<b>PROCESSO N°</b> 55.076026/23-71		<b>COMPETÊNCIA</b> Originária
<b>CADASTRO SMMA N°</b> 10.608/23, 10.754/23, 10.919/23		
<b>RAZÃO SOCIAL / NOME FANTASIA</b> SUDECAP		
<b>CNPJ/CPF</b> 17.444.886/0001-65	<b>ENDEREÇO</b> Ruas Maria Beatriz, Hécio Correa, Estrelitzia, Alameda da Represa e Zilda Gama , bairro Havaí, regional Oeste	
<b>EMPREENDIMENTO</b> Implantação de drenagem pluvial		
<b>REFERÊNCIA</b> Intervenção em Área de Relevância Ambiental (APP de Curso D'água, PA-1, Conexão de fundo de vale)		
<b>RESPONSÁVEL LEGAL</b> Henrique Castilho Marques de Souza		<b>RESPONSÁVEL TÉCNICO</b> Cássio Henrique da Silveira, CREA/MG 181.352/D
<b>ETAPA</b> 1ª Análise

Este parecer tem o objetivo de avaliar o relatório, com as documentações apresentadas para instruir o processo de Autorização para Ocupação em Área de Relevância Ambiental – Intervenção em APP referente a implantação de rede de drenagem nas Ruas Zilda Gama e Rua Estrelitzia no Bairro Havaí no município de Belo Horizonte, Processo n.º 55.076026/23-71, em resposta ao Protocolo n.º 10608/23.

Figura 09: Detalhe do local onde será instalada ALA, no final da rua Zilda Gama, após o muro de gabião

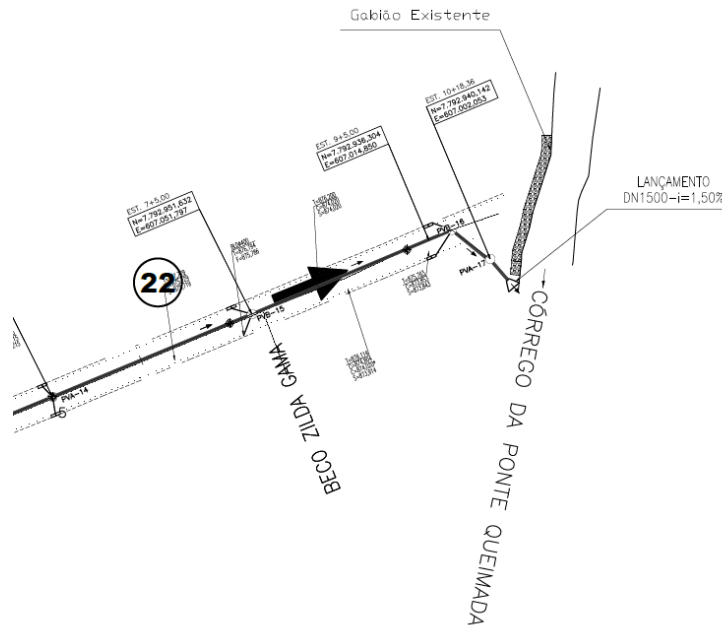
Posteriormente, a SUDECAP esclareceu que o lançamento se dará a jusante da contenção de gabião existente, evitando seu comprometimento, conforme figura a seguir. Sobre a existência no local de um interceptor de esgoto atravessando o córrego do Cercadinho, sobre o muro de gabião, a SUDECAP informou que as obras não vão ocasionar interferência com este interceptor.
